## CONSORZIO DI BONIFICA STORNARA E TARA - TARANTO

### PROGETTO ESECUTIVO

POR Puglia 2014/2020 – Asse VI - Azione 6.3 – Sub Azione 6.3.1\_b2  
"INTERVENTI DI MIGLIORAMENTO SUI RECAPITI FINALI COSTITUITI DA CORPI  
IDRICI NON SIGNIFICATIVI E DAL SUOLO - CANALE DEI CUPI IN AGRO DI  
TARANTO E LIZZANO"

Relazione di riscontro delle prescrizioni

Figura 1: Sagomatura dei materassi Reno nelle zone di contrazione ed espansione della vena fluida

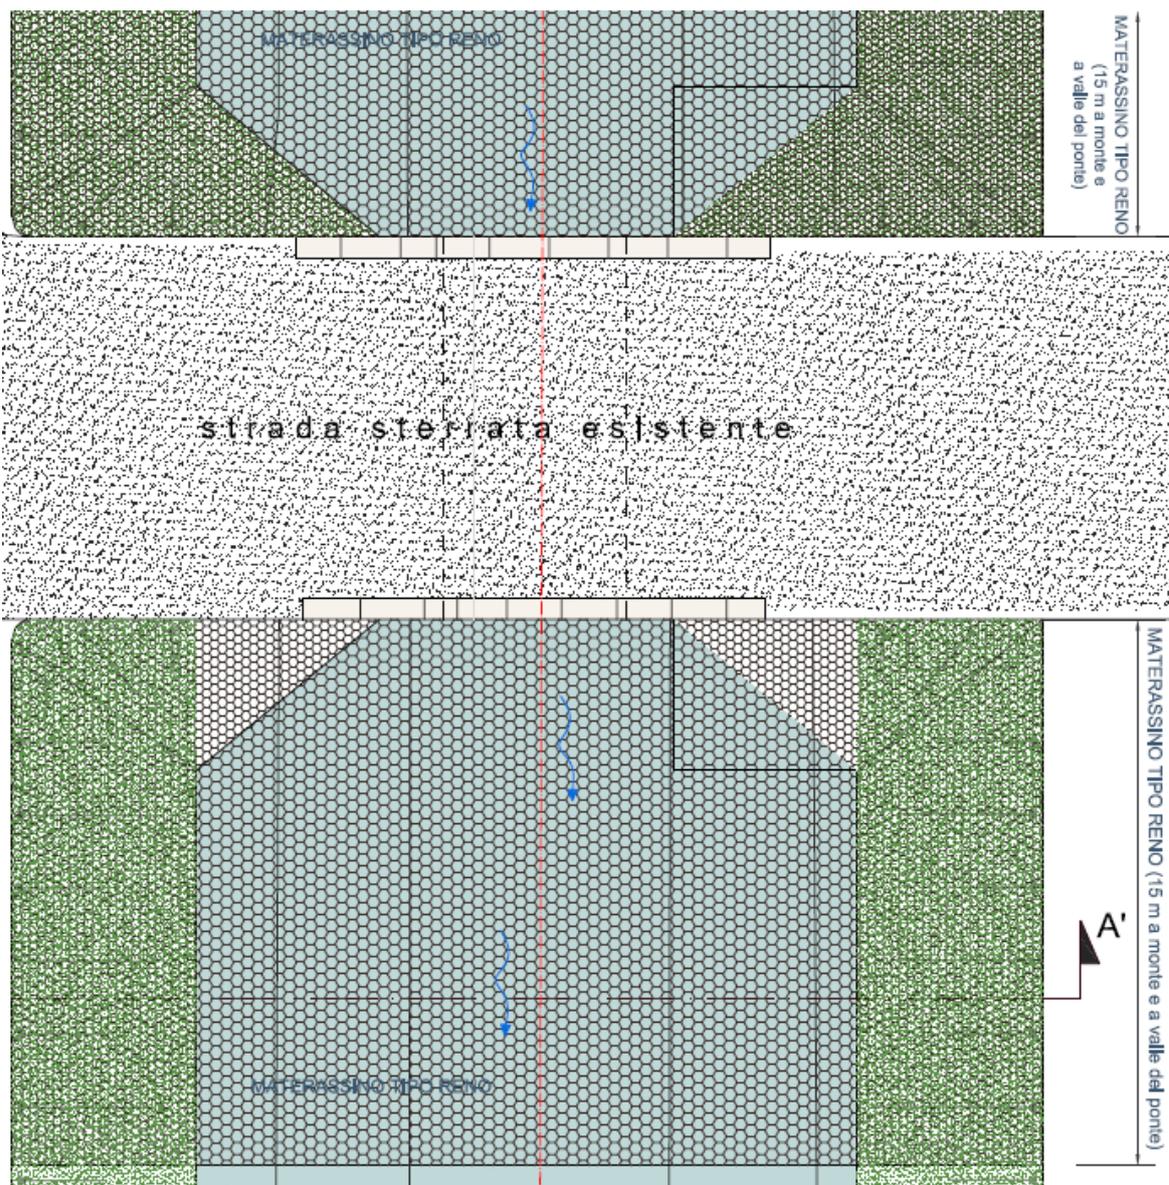
1. risagomare tutte le sezioni risultate insufficienti al passaggio della piena ordinaria nelle condizioni post intervento, con l'accortezza di attribuire per ognuna un'unica quota arginale in sinistra e destra idraulica;
2. prevedere in ogni sezione un idoneo franco di sicurezza al passaggio della piena ordinaria (rapporto riempimento max 80%);
3. correggere la livelletta del fondo alveo anche nel tratto finale del corso d'acqua al fine di evitare contropendenze e sacche;
4. modificare la geometria e la disposizione planimetrica delle opere di raccordo tra il corso d'acqua e gli attraversamenti minori al fine di eliminare gli spigoli vivi e facilitare i fenomeni di contrazione e successiva espansione della vena fluida.

Infine, in merito a quanto richiesto al punto 4, [si è ottemperato modificando la geometria del rivestimento](#), come mostrato nell'immagine riportata sotto.
